Krycí list ZBV

III/10114 Vestec – Libeň

SO 101 / ZBV 06

Rekapitulace ZBV č.6 dle Skupin 1, 2, 3, 4, 5

Zápis z místního šetření ohledně úpravy odvodnění silnice III/10114 ve Zlatnících

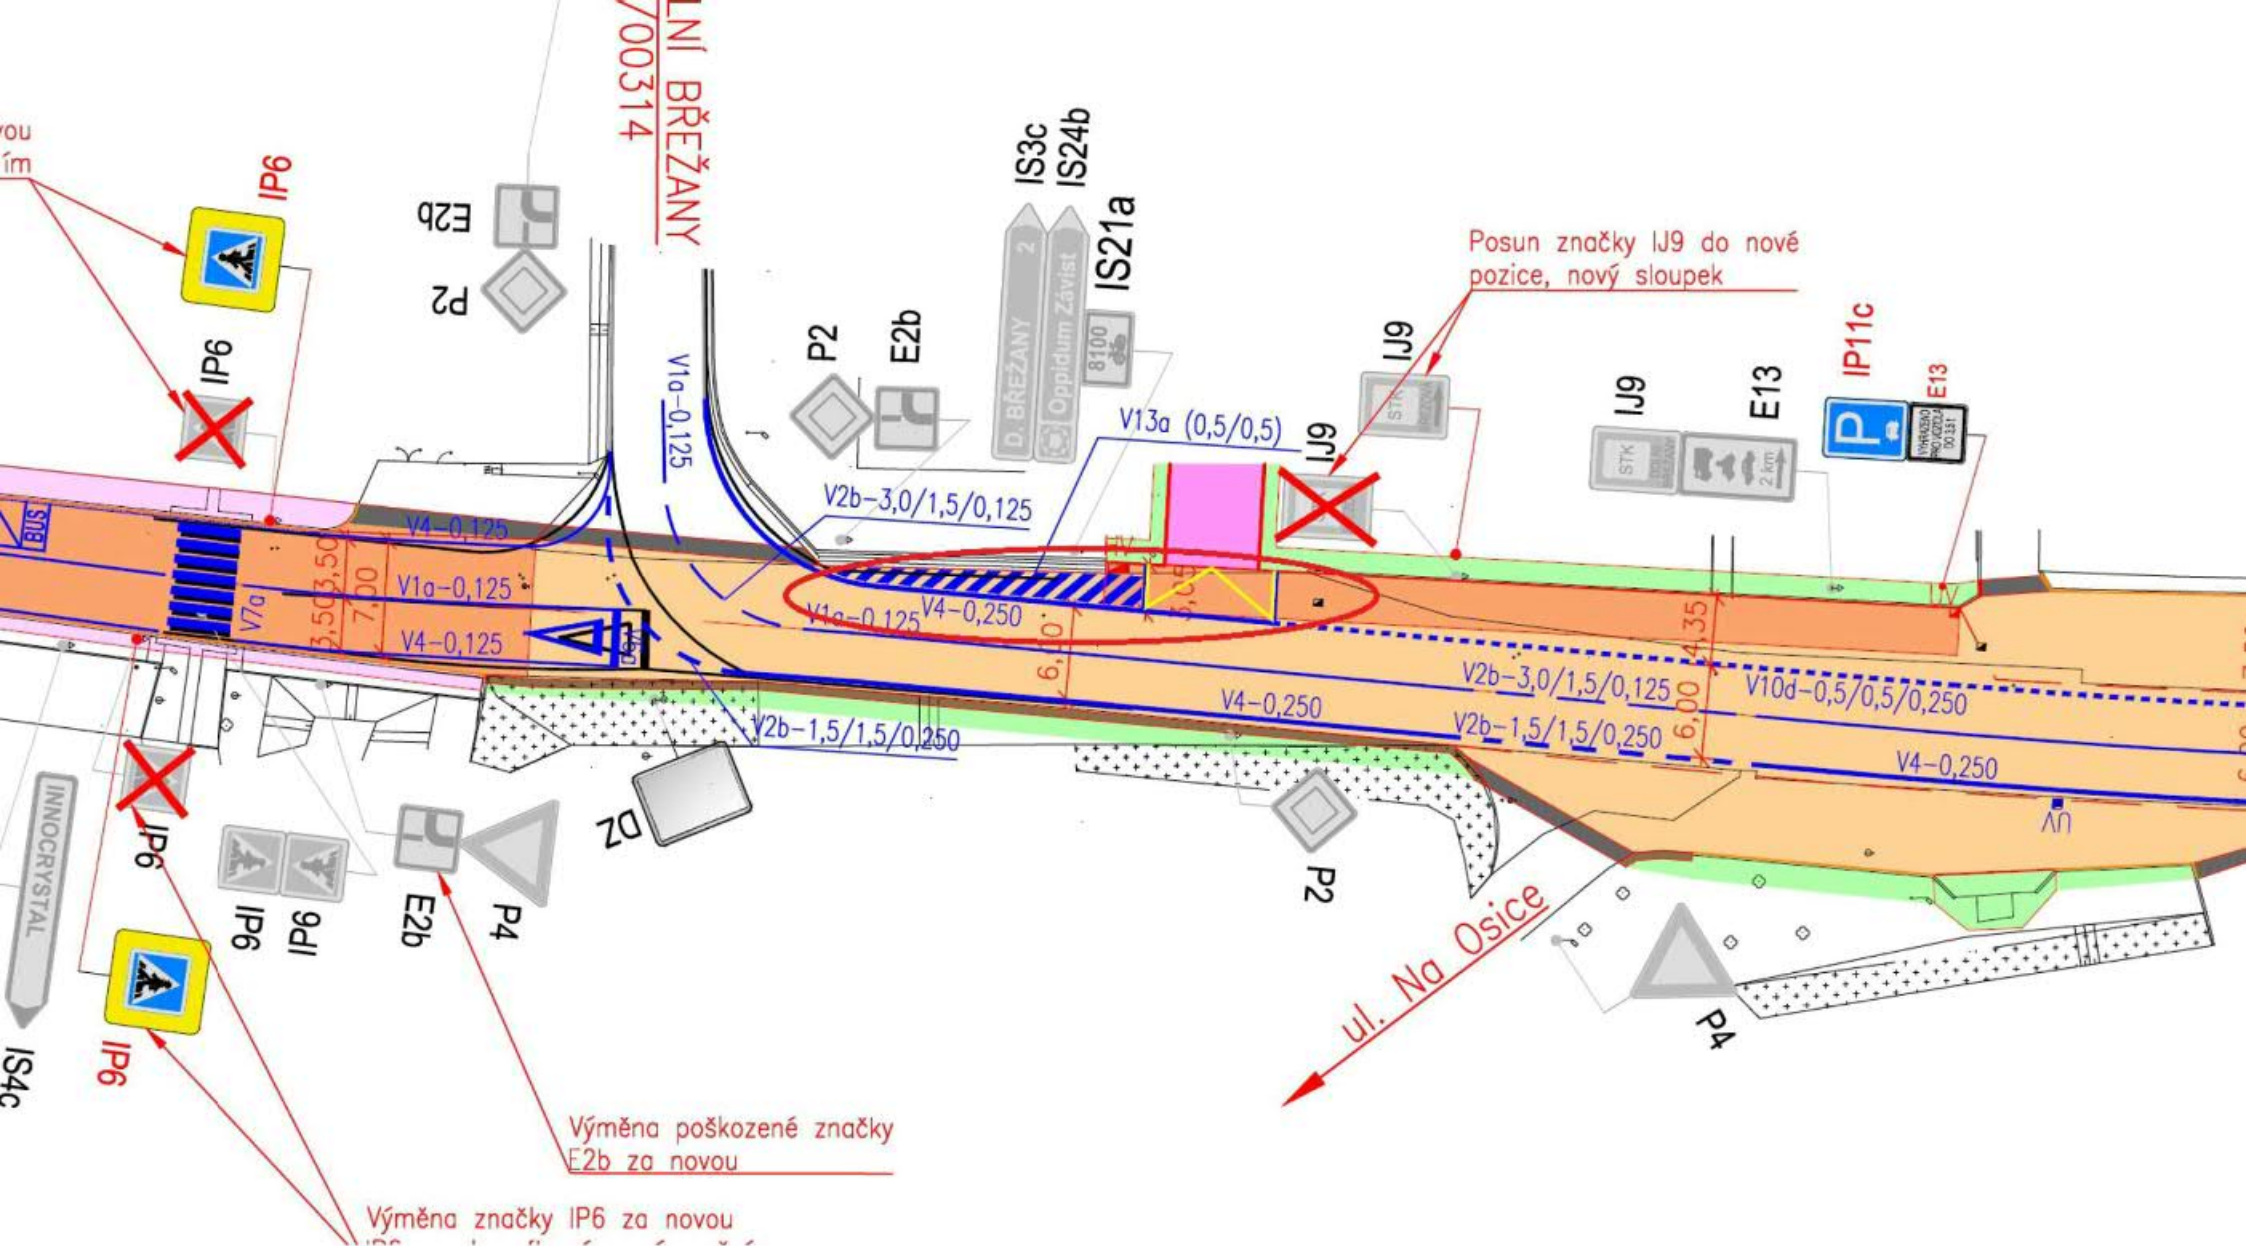
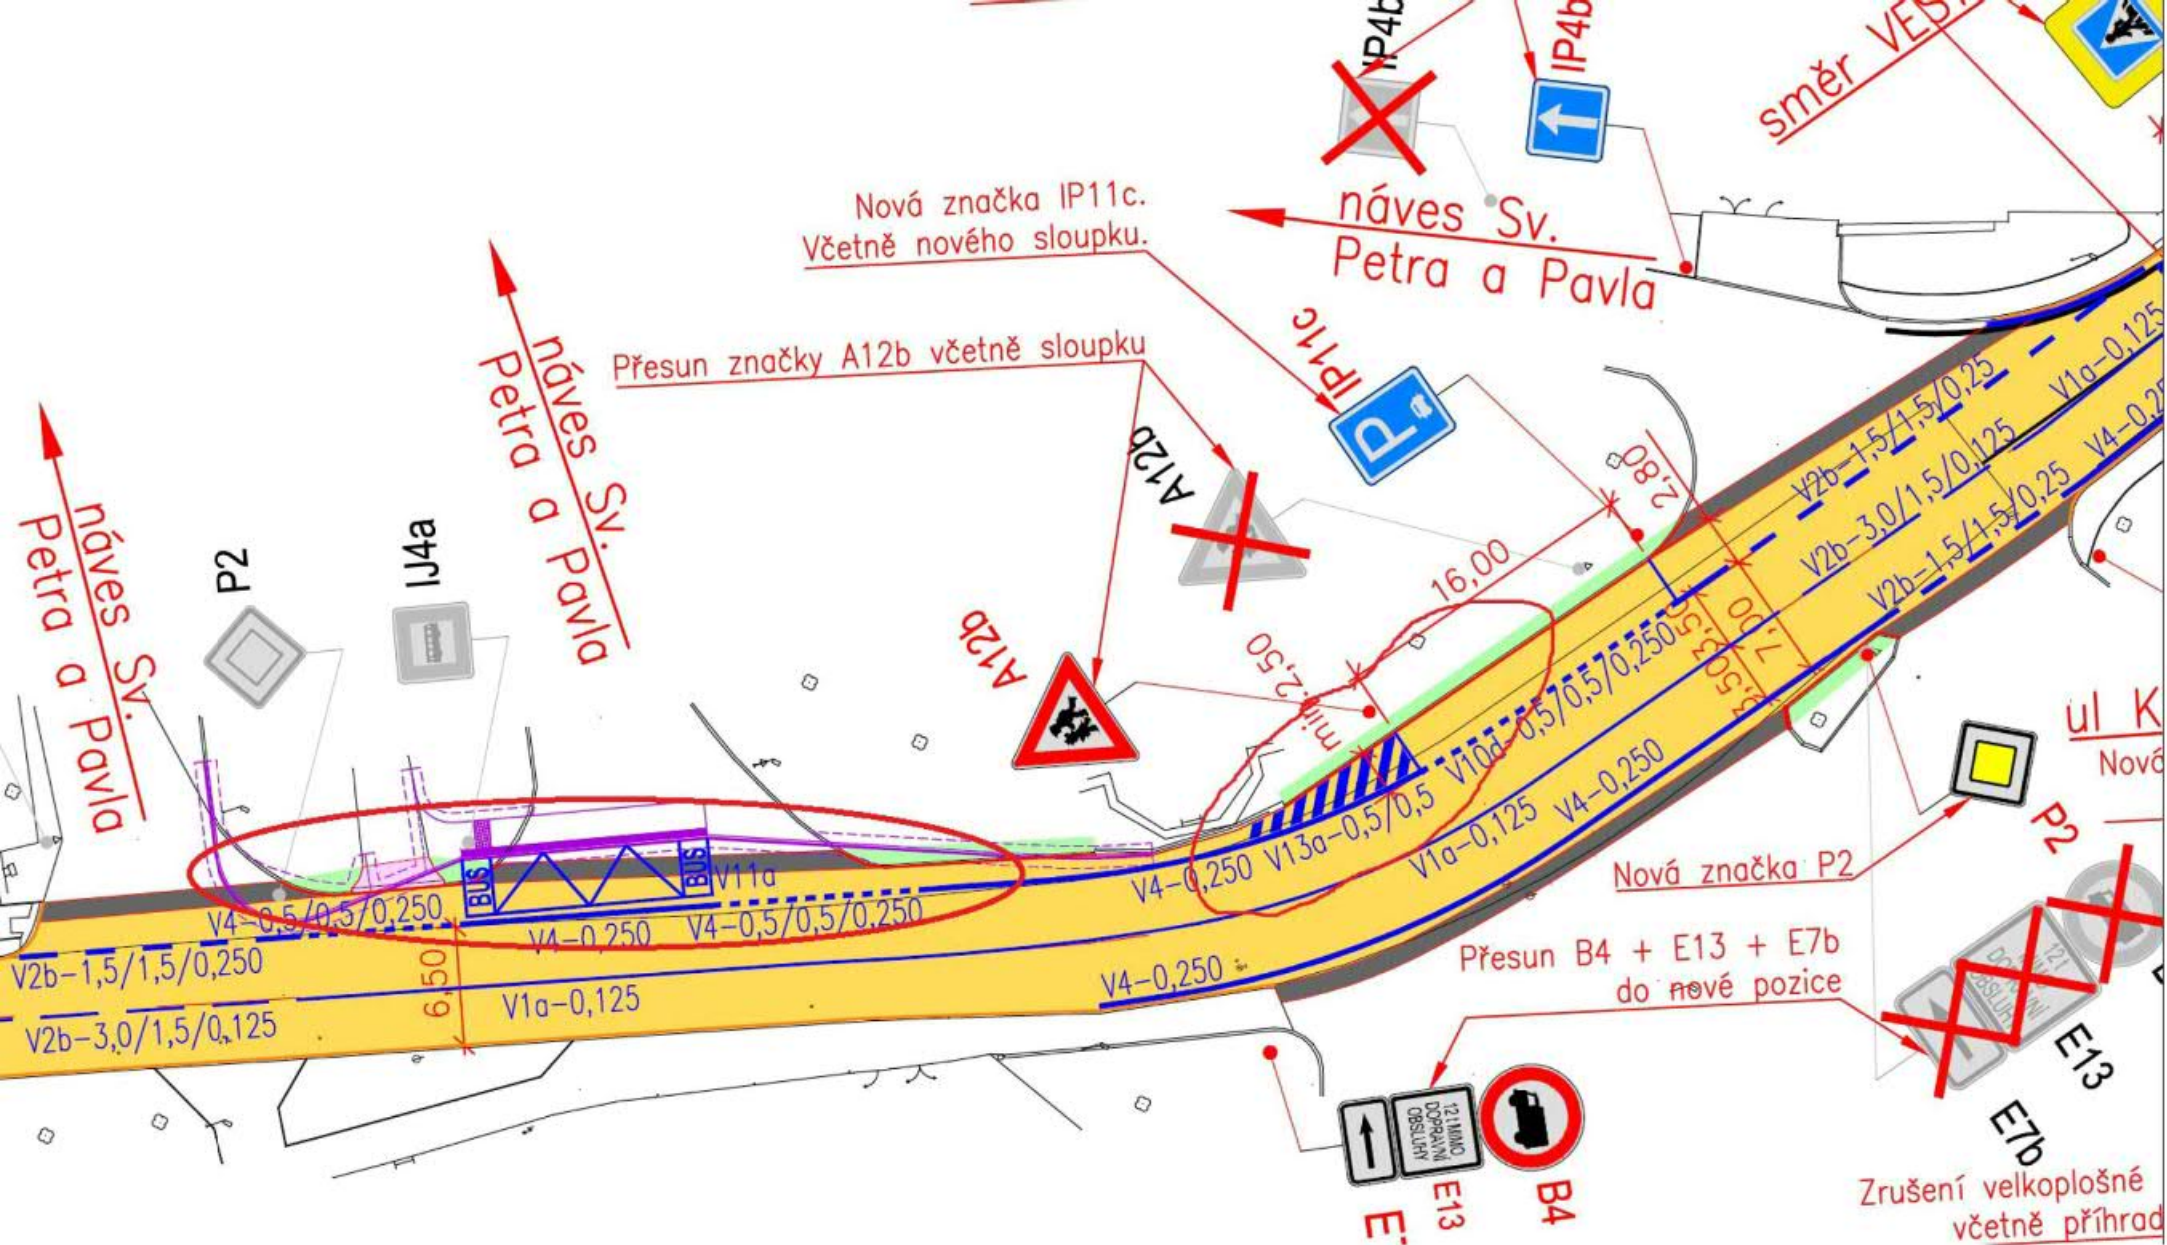
Číslo bodu	Popis	Termín	Zodpovědná osoba
1.1.	Úvodní informace: - Jednání bylo svoláno na základě podnětu obce Zlatníky – Hodkovice za účelem: - Prověření možnosti úpravy odvodnění rekonstruované části silnice III/10114 ve Zlatnících, kdy se na dvou místech při vydatnějším dešti tvoří velké kaluže a při průjezdu vozidel se pak dostává voda na přilehlý chodník a oplocení - Jedná se o tato místa (vpravo ve směru Zlatníky – Vestec): 1. místo – před domem č.p. 93 (km 2,607) 2. místo – 15 m před křižovatkou s ul. V Uličce - při SDZ P2 (km 2,643) - V daných místech má vozovka malý podélný sklon a stáv. vsakovací objekty, které byly v rámci rekonstrukce komunikace zachovány, při větším dešti kapacitně nestačí.	-	info

1.2.	Byly navrženy a dohodnuty tyto úpravy: - Na obou výše uvedených místech AD stavby navrhuje <u>osazení uličních vpustí</u>, pro minimalizaci zásahu do vozovky v <u>obrubníkovém provedení</u> - Doplňované vpusti budou napojeny do stávající dešťové kanalizace, která, dle zjištění, vede v přilehlém zeleném pásu	-	info

1.3.	Závěr S navrženým řešením přítomní zástupci investora a dodavatele stavby vyjádřili souhlas.
